BYGGESAG

Byggesag jr. nr. 4659 E 2268

Andragende af 4. marts 1957 angående opførelse af en grund-
muret nybygning i een etage, forsynet med fladt tag, takket med tag-
pap, indrettet til beboelse, opvarmet med oliefyret centralvarme
(samt opførelse af cykleskur i forbindelse med halvtag til bilparke-
ring *ikke opført 19/11 57*)

Hannelundsvej nr. 3

ENFAMILIEHUS FOR CAND. POLIT. ERIK GREGERS ANDERSEN
 MATR. NR. 5⁰² RUNGSTED, HANNELUNDSVEJ 3
 HOVEDTEGNING 1:100. SITUATIONSPLAN 1:200

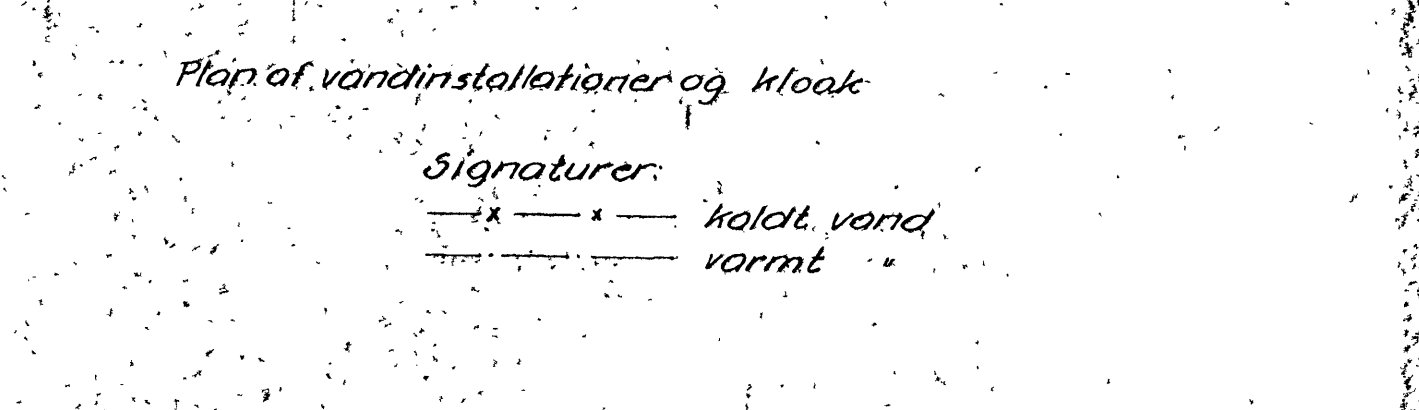
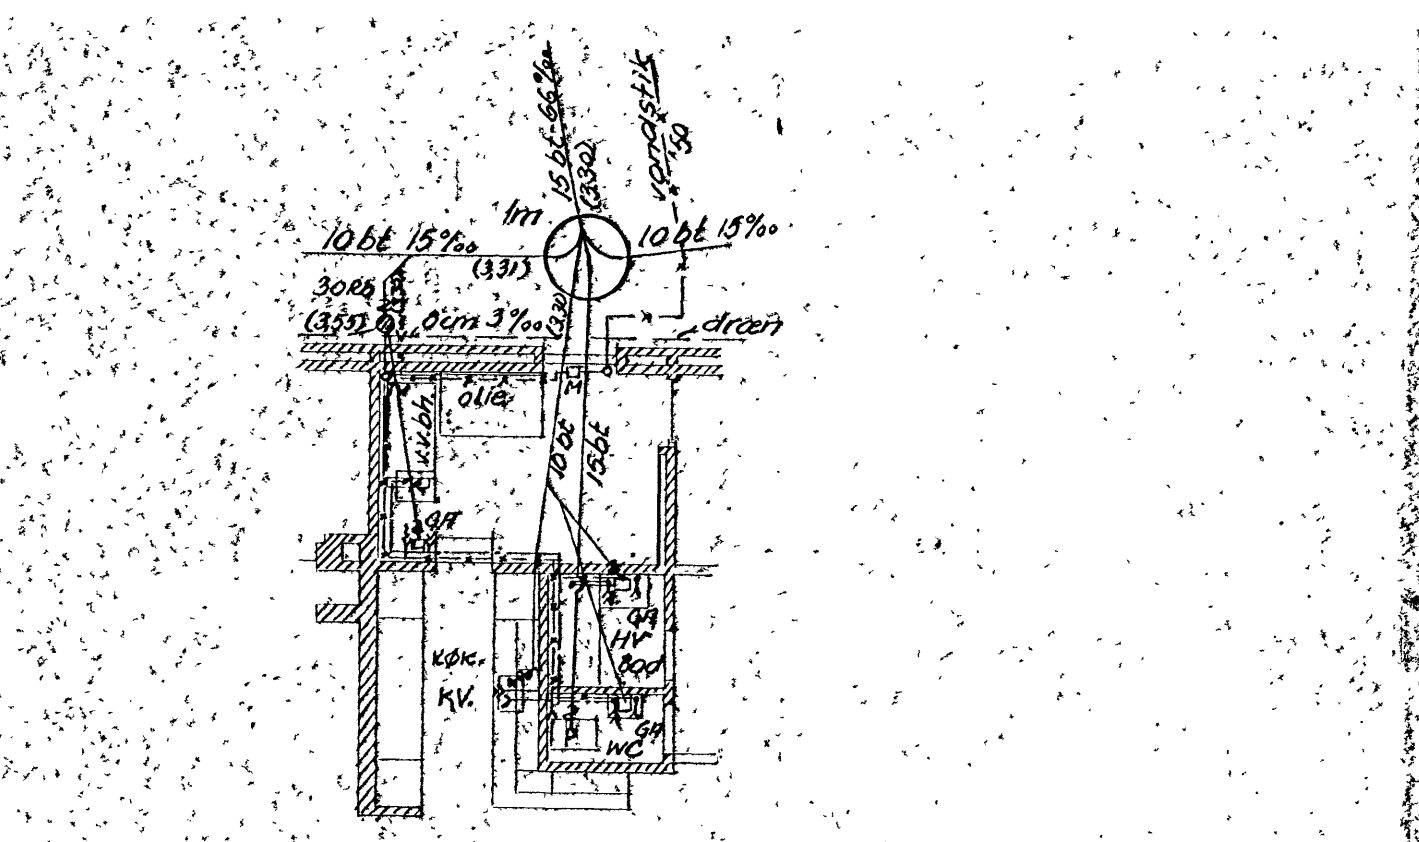
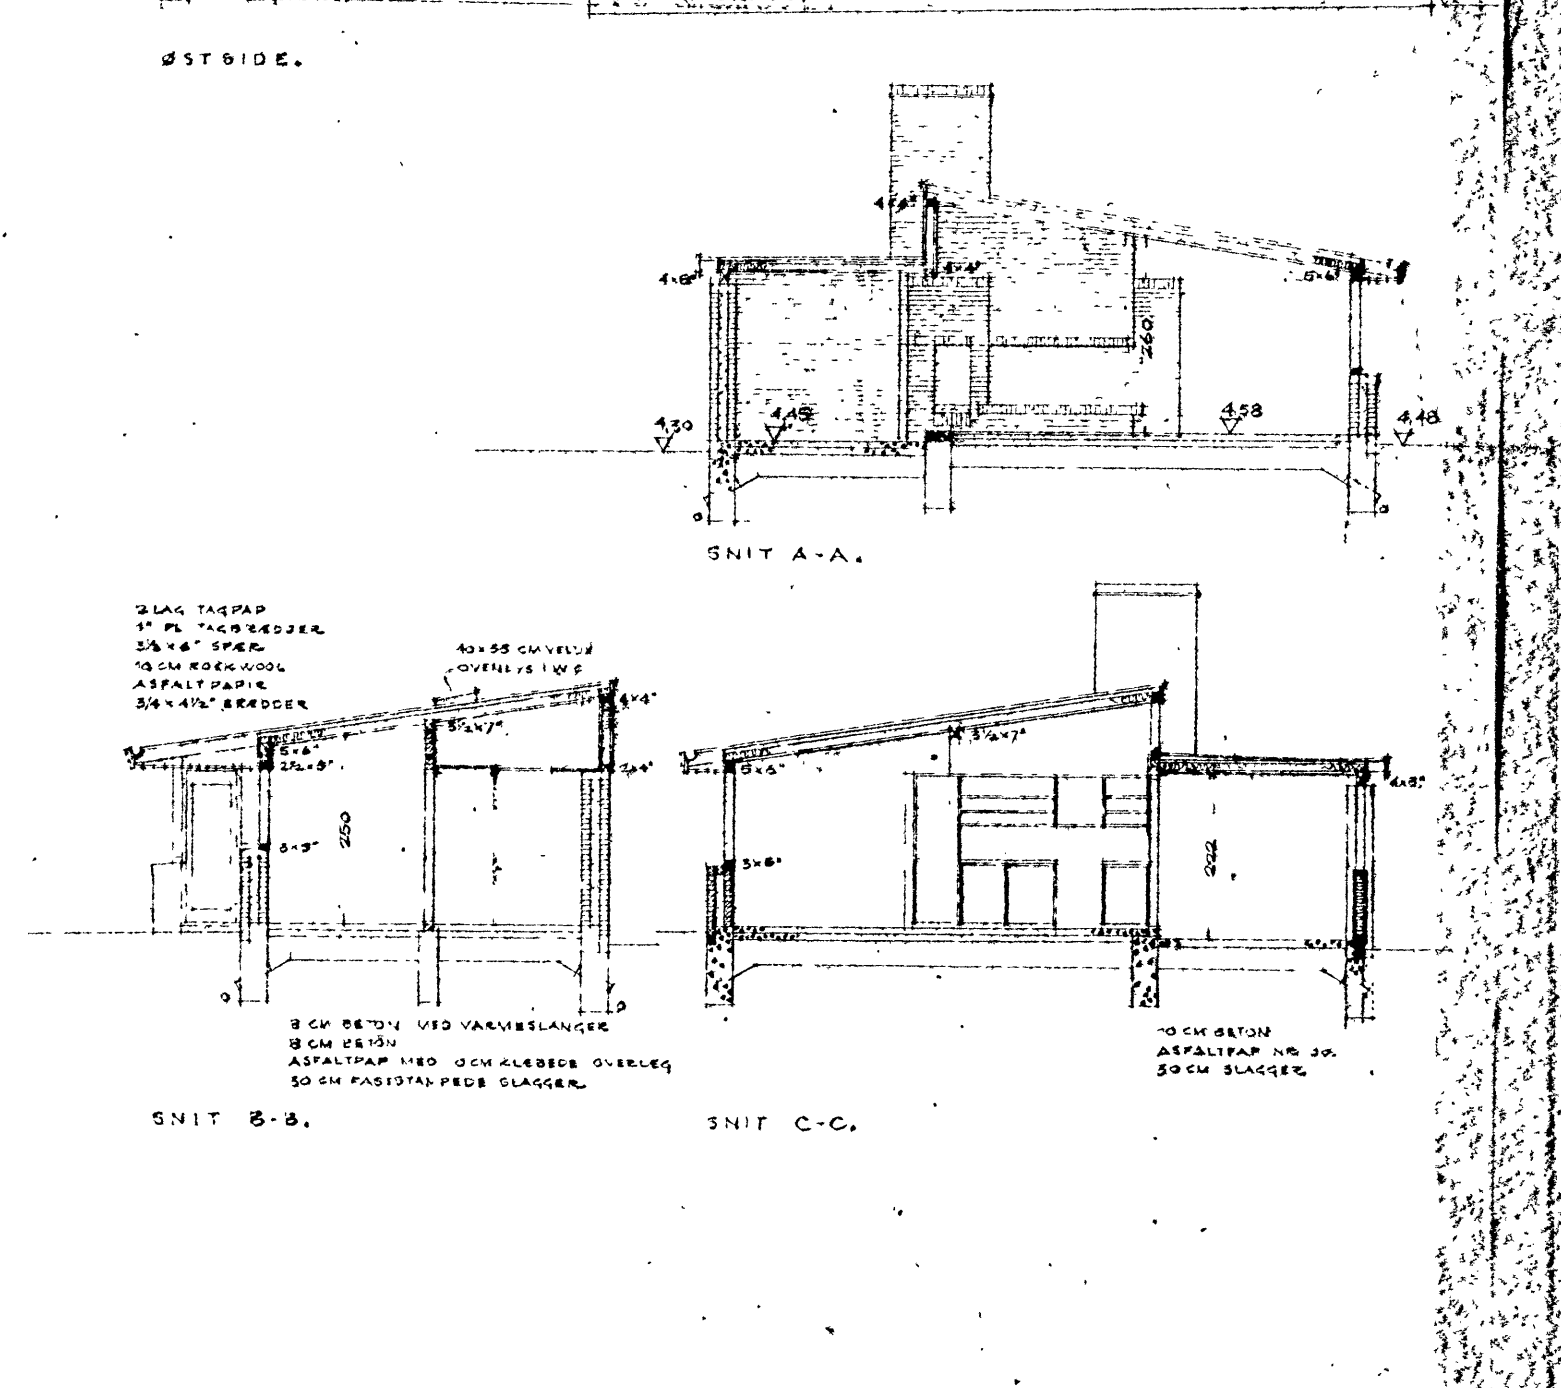
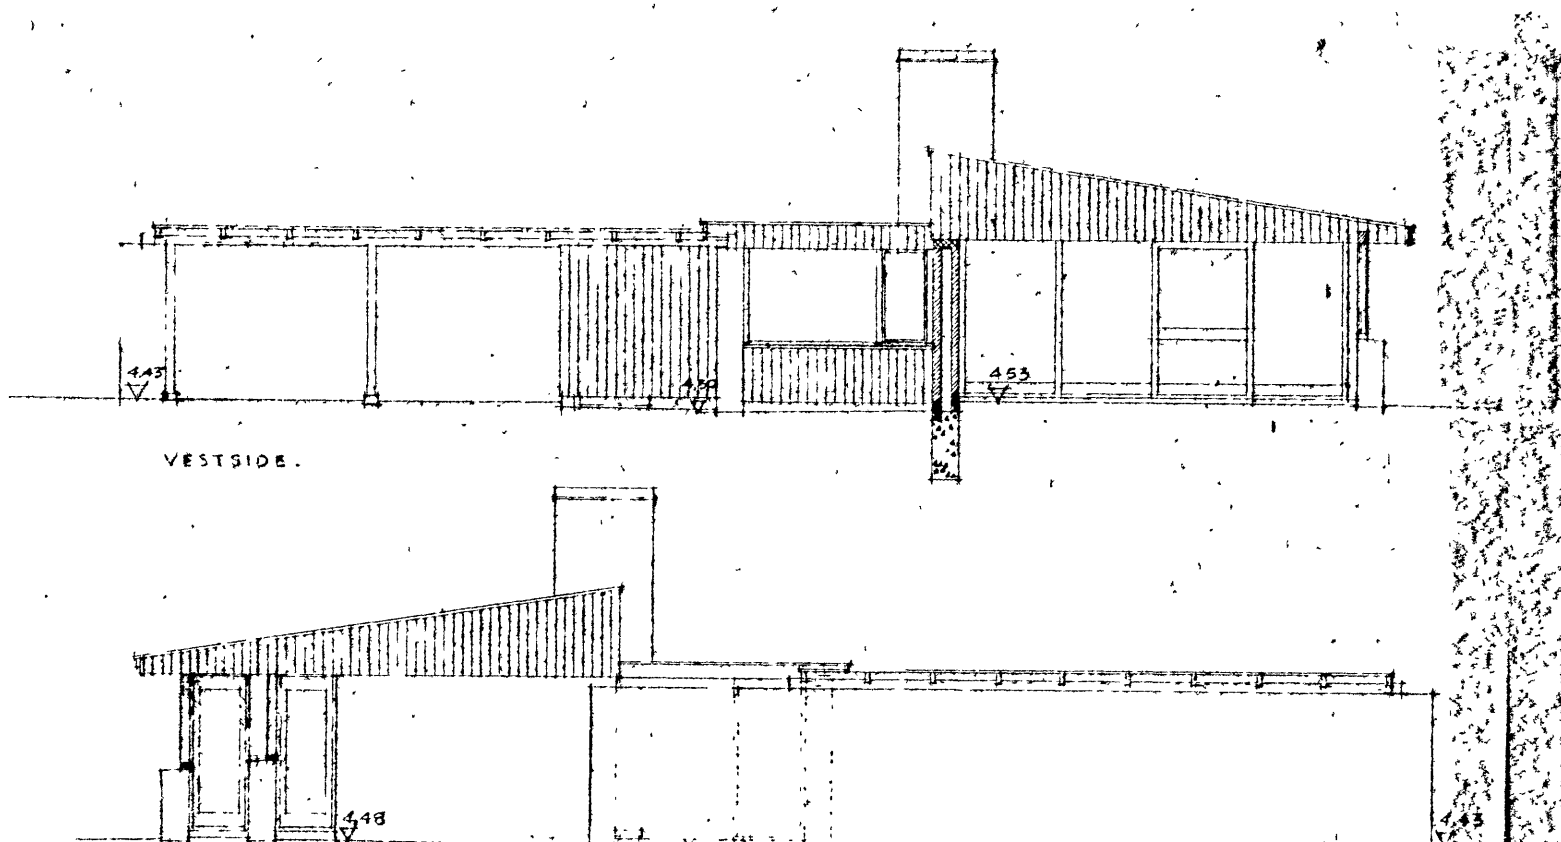
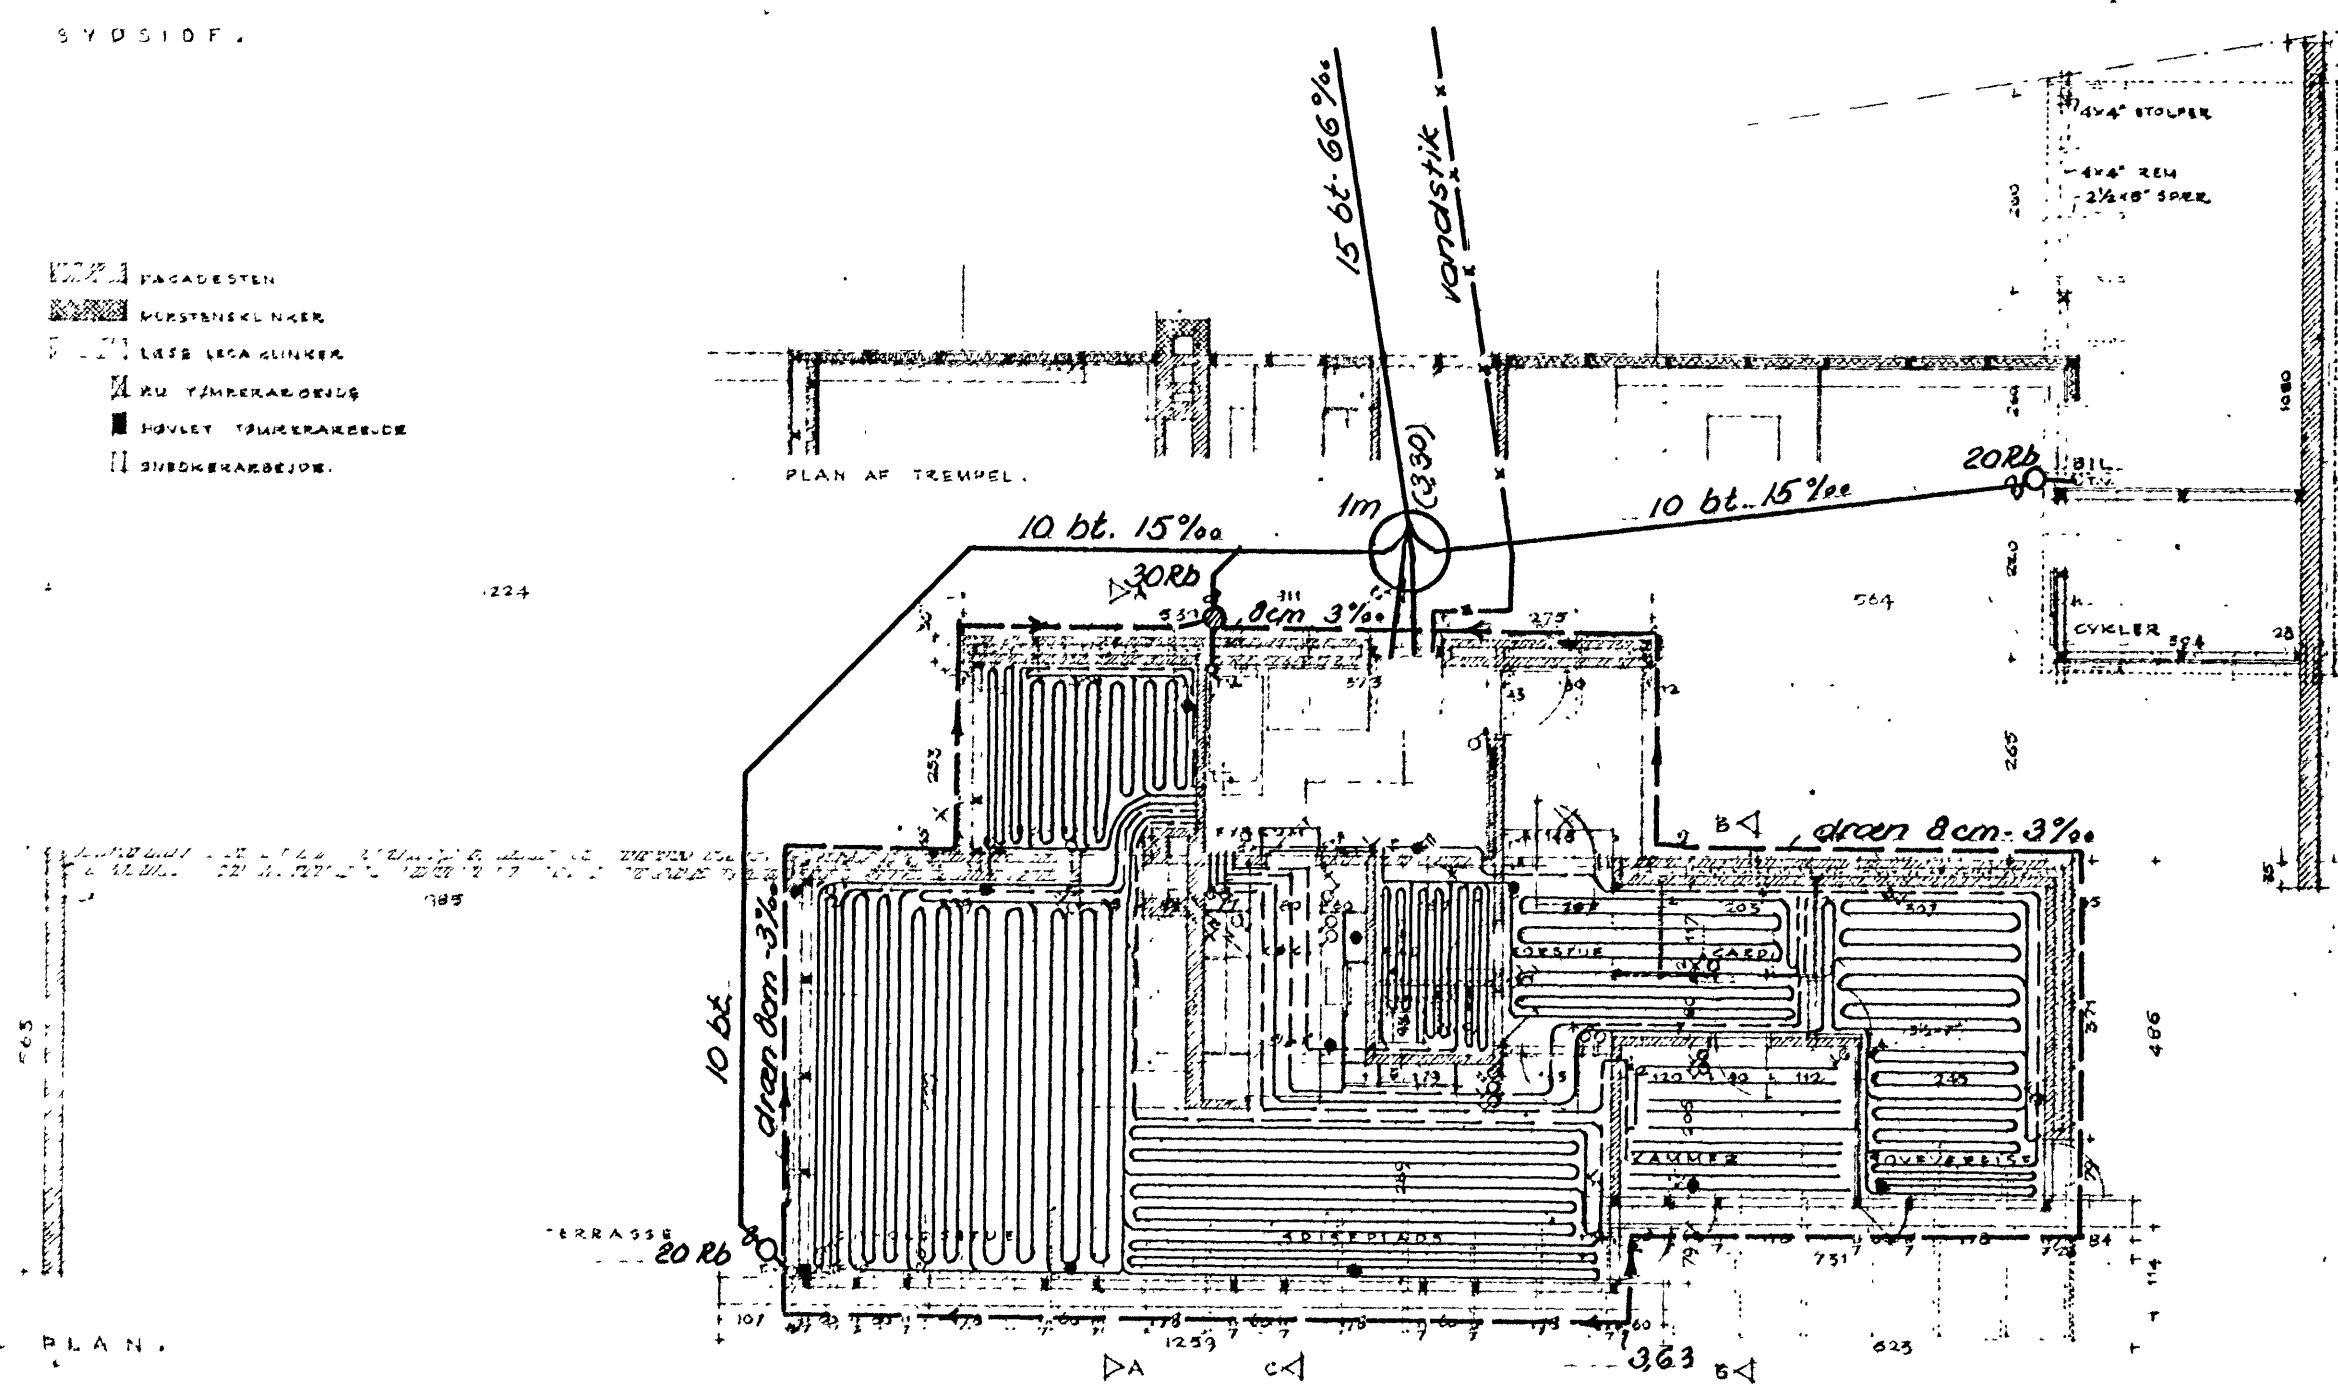
- 1) at nærværende approbation intet foregriber med hensyn til andre myndigheders påtaleret,
- 2) at nærværende approbation ikke vedrører ordning af afløbsforholdene, der i overensstemmelse med afløbsregulativet vil være at anmelde for kommunens tekniske forvaltning som selvstændig, sag og at kloakarbejdet og sanitetsarbejdet skal udføres af her i kommunen autoriserede mestre,
- 3) at forsyningsledninger for koldt og varmt vand samt gas skal udføres af en her i kommunen autoriseret vand- og gasmester,
- 4) at før bygningsattest udstedes, skal rettet tegning fremsendes hertil og vedlagte husnummer, der skal midlertidig anbringes under husets opførelse, skal være endelig opsat,
- 5) at cykleskur og garagetag max. må være 22 m² bebygget areal,
- 6) at loftshøjden i det med hobbyrum nævnte værelse skal være mindst 2,50 m.

Under henvisning til Deres samtale med stadsingeniør A.B. Schilder skal det herved meddeles, at tilladelse til at udføre loftshøjde på 2,22 m i hobbyrum i ovennævnte nybygning kan gives på betingelse af, at muren mellem stue og hobbyrum fjernes fuldstændig, samt på betingelse af at den gennemsnitlige loftshøjde i spiseplads, opholdsstue og hobbyrum ikke er under 2,50 m.

Idet jeg takker for byggetilladelse af 12. ds. vedrørende ovennævnte sag, skal jeg med hensyn til punkt 6 tillade mig at ansøge om dispensation fra bygningsreglementets § 66, saaledes at loftshøjden i hobbyrummet maa gøres 2,22 m.

Rummet, der staar i aaben forbindelse - uden dør - med opholdsstuen, skal anvendes som en arbejdskrog med karakter af herreværelse, og vil ikke blive anvendt til soverum.

Af hensyn til underkanten paa de højtsiddende vinduer i køkken og bad vil det være meget uheldigt at forhøje hele den nordlige fløj, saa de 2,5 m loftshøjde opnaas. Kun at hæve taget over hobbyrummet vil være en afgjort arkitektonisk forringelse af facaden mod Hannelundsvej.

Rummet er 7,1 m², hvilket med den paatænkte loftshøjde giver 15,6 m³. Hvis det kan lette dispensationsmeddelelsen, er det muligt at forlænge rummet 0,72 cm, hvorved arealet bliver 9,1 m² og rumindholdet 20,2 m³. Herved skulle betingelsen i § 66 for at opnaa tilladelse til lavere loftshøjde i enkelte beboelsesrum være iagttaget.

Ved skrivelse af 17.ds. har De for ejeren af ovennævnte ejendom fru Alice Andersen ansøgt om dispensation fra bygningsreglementets § 66, loftshøjde, i anledning af at hobbyrum i projekteret nybygning ønskes udført med en gennemsnitsloftshøjde på 2,22 m.

Idet jeg takker for tilladelse af 3. ds. vedrørende loftshøjde i hobbyrum, fremsender jeg hermed ønskede redegørelse for at den gennemsnitlige loftshøjde i spiseplads, opholdsstue og hobbyrum ikke er under 2,5 m.

Opholdsstuens areal	27,1 m ²	rumfang	71,5 m ³
spisepladsens	- 16,3 -	-	39,6 -
hobbyrummets	- 7,1 -	-	15,7 -

Ialt areal 50,5 m² rumfang 126,8 m³

50,5 m² med loftshøjde 2,5 m giver 126,3 m³

I den anledning skal det meddeles, at bygningskommissionen i sit møde den 20.ds. har behandlet andragendet og vedtaget ikke at meddele den ønskede dispensation, hvorfor hobbyrum må udføres med en gennemsnitsloftshøjde på 2,50 m.
